改善箇所説明図

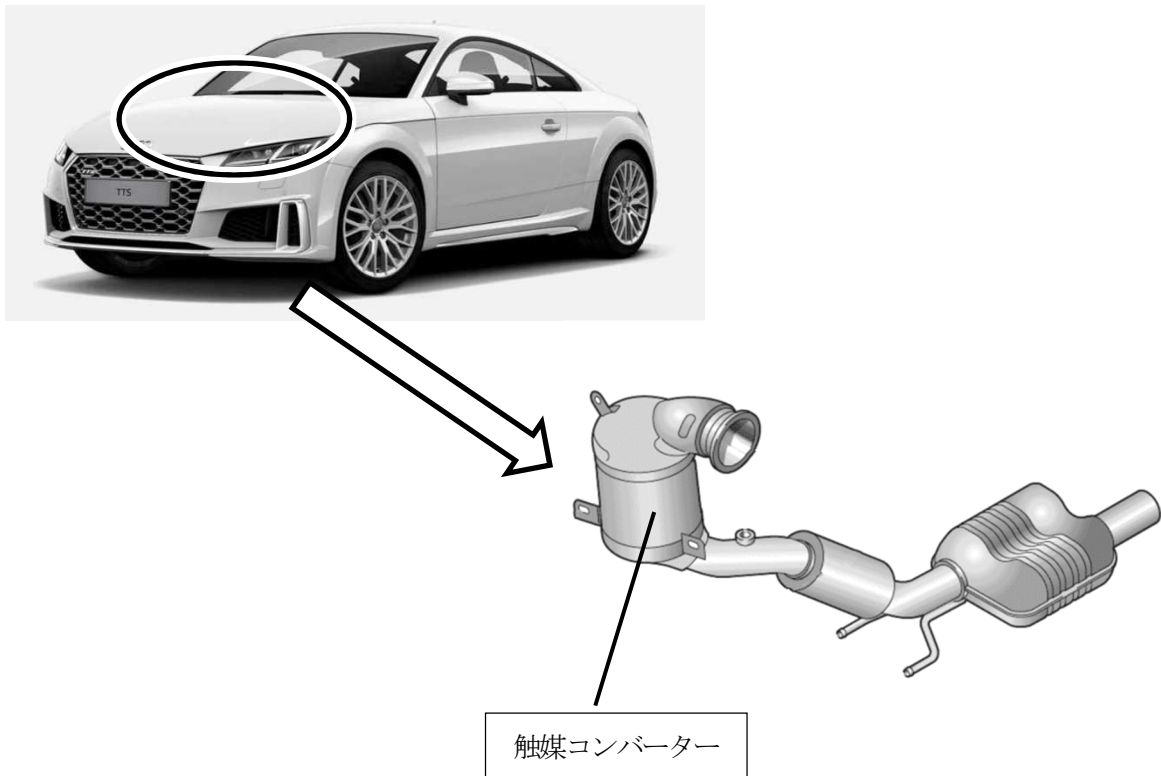
基準不適合発生箇所

排出ガス発散防止装置において、触媒コンバーターの製造工程管理が不適切なため、正規と異なる触媒コンバーターが組み付けられているものがある。そのため、早期に劣化してエンジン警告灯が点灯するおそれがある。

全車両、触媒コンバーターの部品番号を確認し、該当する場合は触媒コンバーターを正規品に交換する。

識別：「26N8」と記入したキャンペーンステッカーを車両に貼付する。
